Avis IRSN N° 2012-00258

Objet : CEA/Cadarache

Laboratoire de Purification Chimique (LPC - INB n° 54)
Démantèlement des équipements de traitement des solutions actives et des circuits associés - Cuves annulaires avec bitume

(*) : Représentation de l'ensemble CAN 40 :

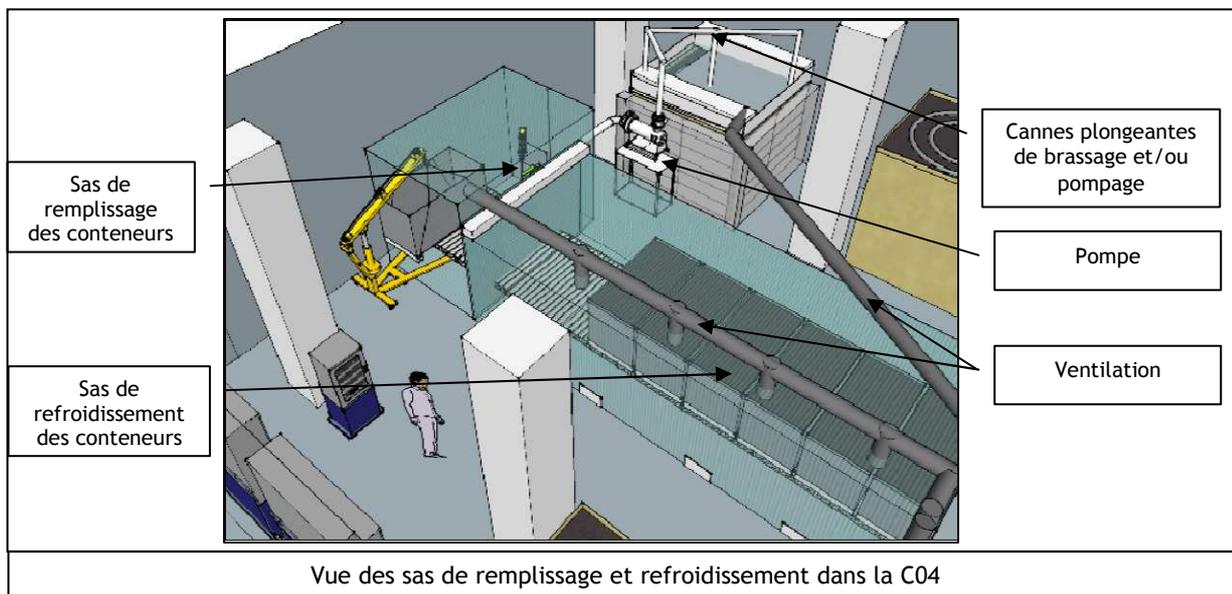
Les cuves annulaires avec bitume du LPC, situées au sous-sol dans la cellule C04 et le local L014, sont constituées par des ensembles de 2 ou 3 cuves coaxiales en acier inoxydable (à l'exception de la cuve CAN 51 qui ne comprend qu'une seule capacité), contenues dans un caisson en acier dont les

dimensions sont de l'ordre de 2 m x 2 m x 1,6 m. Ces cuves, offrant une épaisseur maximale de lame de liquide de 85 mm, sont revêtues d'une feuille de cadmium et sont noyées dans du bitume. L'annexe 1 au présent avis détaille les caractéristiques de ces cuves et les équipements associés à démanteler.

Description de l'installation de reprise du bitume

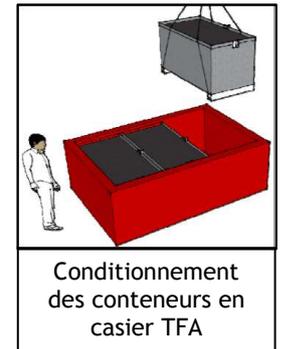
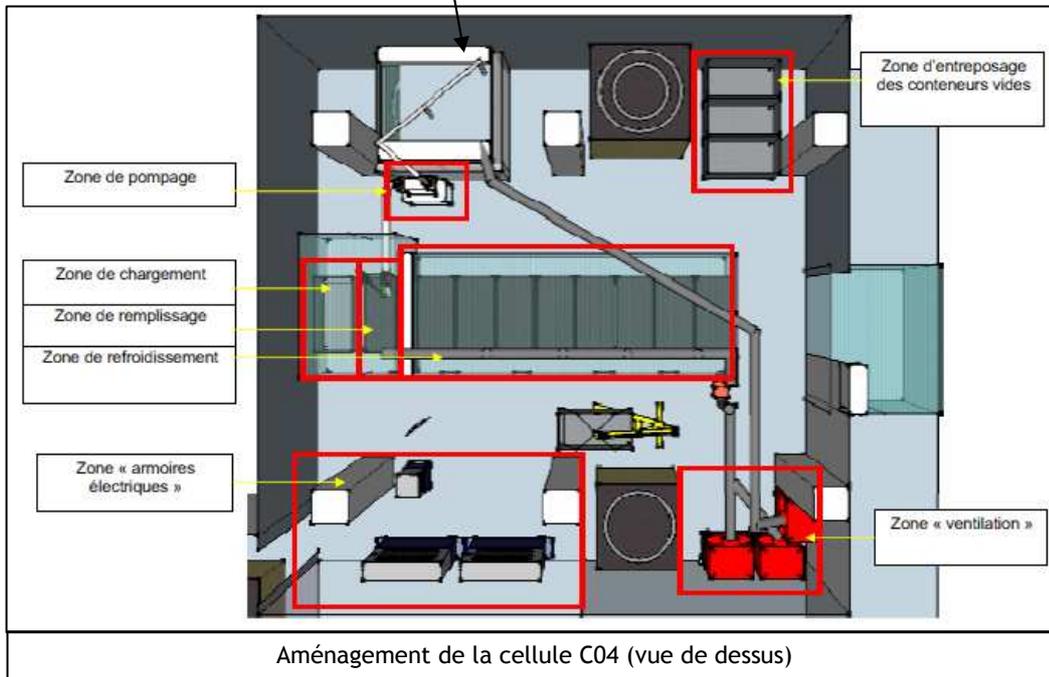
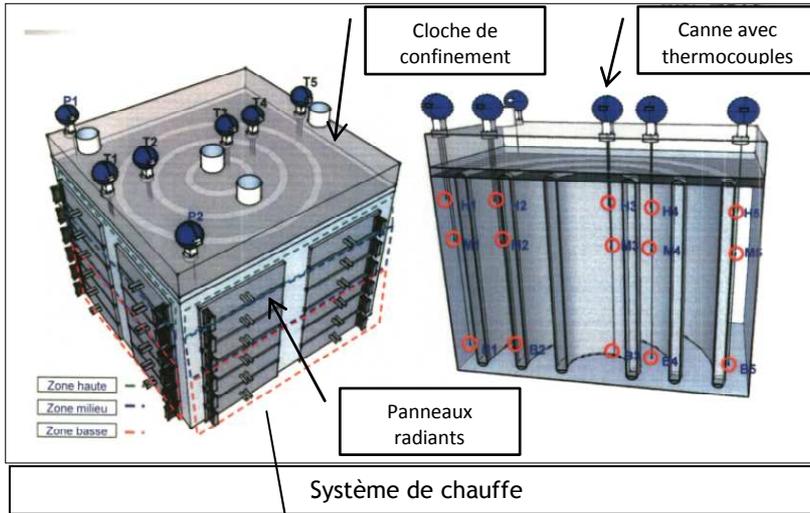
L'opération de reprise du bitume consiste à fluidifier le bitume par chauffage au moyen de panneaux radiants fixés sur les parois extérieures du caisson d'un ensemble de cuves, puis à transférer le bitume chaud à l'aide d'une pompe vers un conteneur de 1 m³. Après refroidissement, les conteneurs pleins sont évacués vers le sas camion du LPC et conditionnés dans des casiers TFA de 5 m³ avant envoi à l'ANDRA. **A cet égard, l'IRSN recommande que l'exploitant effectue un prélèvement pour le contrôle radiologique du bitume de chaque conteneur de 1 m³.**

premiers contrôles de la surface du bitume ne montraient pas la présence de contamination. Toutefois, il prévoit de confiner le bitume chaud tout au long des opérations de reprise, par l'intermédiaire d'une cloche étanche soudée en partie haute des caissons des cuves et d'une enceinte de confinement dans la cellule C04 composée de sas pour le remplissage et le refroidissement des conteneurs. Ces équipements sont reliés à un système de ventilation équipé d'un piège à charbon actif et d'une filtration de très haute efficacité (THE). **Ces dispositions testées lors d'essais inactif n'appellent pas de remarque.** En particulier, l'exploitant a vérifié que la température de l'air extrait de la cloche et de l'enceinte de confinement des conteneurs pleins était nettement inférieure à celle maximale autorisée pour garantir la tenue des pièges à charbon actif et des filtres THE. **L'exploitant a transmis en cours d'instruction la procédure d'essais sur site comprenant les essais intéressant la sûreté ; celle-ci n'appelle pas de remarque.** Il conviendra toutefois que les essais des équipements utilisés lors des opérations de reprise du bitume soient réalisés au début du traitement de chaque ensemble de cuves.

Au cours de l'instruction, l'exploitant a amélioré notablement les dispositions de protection retenues pour l'opération de chauffage du bitume. En effet, l'IRSN a estimé qu'une température de consigne de chauffage de 350°C en partie basse de la cuve, supérieure au point éclair du bitume qui est de 294°C, n'était pas acceptable. L'exploitant a proposé de limiter cette température de consigne à 290°C. **Ceci est satisfaisant.** De même, pour ce qui concerne la régulation, deux thermocouples dits de sécurité sont prévus pour couper totalement le chauffage si la température du bitume atteint 170°C. Or, ces thermocouples sont câblés au même automate que les thermocouples qui servent à la régulation du chauffage. Dans le but d'éviter un mode de défaillance commun, l'exploitant a proposé de raccorder directement ces 2 thermocouples à un relai indépendant. **Ceci est satisfaisant.**

S'agissant des moyens d'extinction d'un incendie dans la cloche étanche surplombant le bain de bitume, l'exploitant avait prévu d'équiper cette cloche d'un raccord permettant d'y connecter un extincteur en cas d'incendie. Or, au vu du caractère fumigène d'un feu de bitume, la connexion de l'extincteur pourrait être difficile à mettre en œuvre. Aussi, l'exploitant a indiqué en cours d'instruction qu'une liaison entre l'extérieur de la cellule C04 et la cuve serait installée pour faciliter l'injection d'un agent extincteur dans la cloche par la FLS. **Ceci est satisfaisant dans le principe.** **L'IRSN signale toutefois l'importance pour la sûreté des dispositions prévues pour l'extinction d'un éventuel incendie.** L'exploitant devra donc s'assurer de la disponibilité immédiate des moyens d'extinction au cours des opérations de reprise du bitume (essai préalable, FLS disponible...).

Pour ce qui concerne l'opération de soudage de la cloche étanche sur la partie haute des caissons des cuves qui pourrait conduire à un échauffement localisé du bitume, l'exploitant a proposé en cours d'instruction de réaliser un essai en inactif, **dont il devra vous transmettre le résultat avant le début des opérations sur site.** Dans le cas où cet essai ne serait pas concluant, l'IRSN recommande que l'exploitant modifie le système de fixation de la cloche étanche sur la cuve.

- 3.1 Mettre en place une consigne pour interdire le remplissage d'un conteneur dès que 8 conteneurs pleins sont présents dans le sas de refroidissement.
- 3.2 Mettre en place des dispositifs de rétention sous la pompe et sous les flexibles du circuit de reprise du bitume et prendre des dispositions visant à empêcher, en cas de fuites sur la partie en pression de ce circuit, des projections de bitume chaud sur des matériaux inflammables.

- 4.1 S'assurer de la disponibilité immédiate des moyens d'extinction avant le début des opérations de reprise du bitume de chaque ensemble de cuves (essai préalable, FLS disponible...).
- 4.2 Réaliser un état des lieux des parois des locaux L014 et C04 avant le début des opérations de reprise du bitume des cuves annulaires afin de vérifier l'absence de traversées non rebouchées et utiliser des équipements qualifiés coupe-feu lorsque des modifications affectant les ouvertures ou traversées des parois de ces locaux sont effectuées dans le cadre des opérations de reprise du bitume (mise en place de sas d'accès par exemple).
- 4.3 Transmettre le résultat de l'essai en inactif du soudage de la cloche étanche sur la partie haute du caisson des cuves avant les opérations de soudage sur site.
